La présente modification a pour but de répondre aux questions de l'industrie et d'apporter des changements au document provisoire sur la demande de propositions, à l'Énoncé des besoins et à la Pièce jointe 4.1 – Exigences obligatoires.

Annexe 2 Flux des données et aperçu de la conception à venir

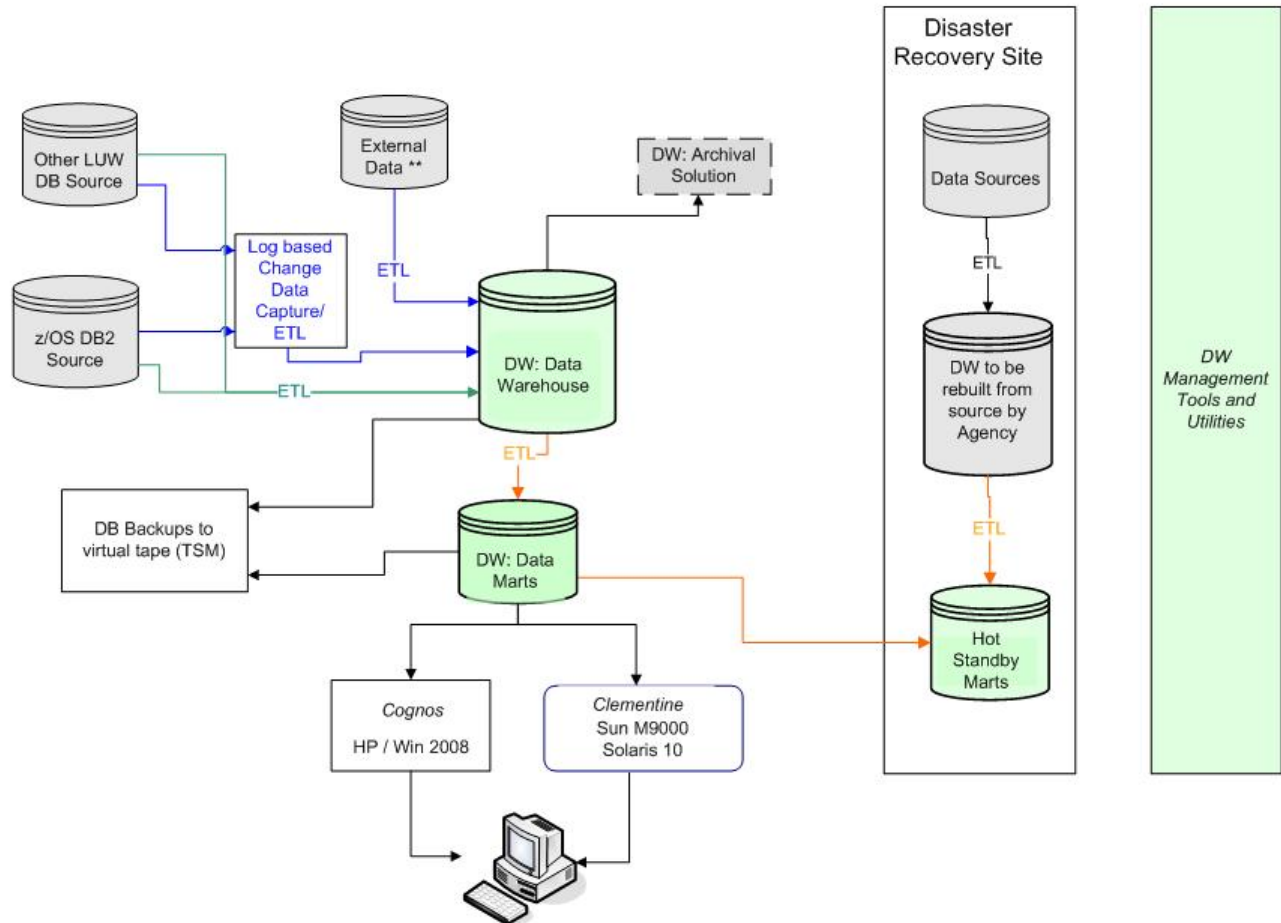
Dans la partie centrale supérieure de ce diagramme se trouve un encadré formé d'une ligne pointillée, ombragé de vert et intitulé ED : Solution d'archivage. La légende verte signifie que cet élément fait partie de la portée de la DP, mais qu'aucune exigence n'est établie dans la demande de proposition ou dans son ébauche en ce qui a trait à une solution d'archivage. Veuillez préciser.

Le diagramme sera publié de nouveau avec la solution d'archivage ombragée en gris afin d'indiquer que cet élément ne fait pas partie de la portée de l'exigence. Veuillez consulter la modification 021.

À la page 34 de 53 de l'ESF, Annexe 2 – Flux des données et aperçu de la conception à venir :

Insérer : Consultez l'appendice 2 révisé ci-dessous.
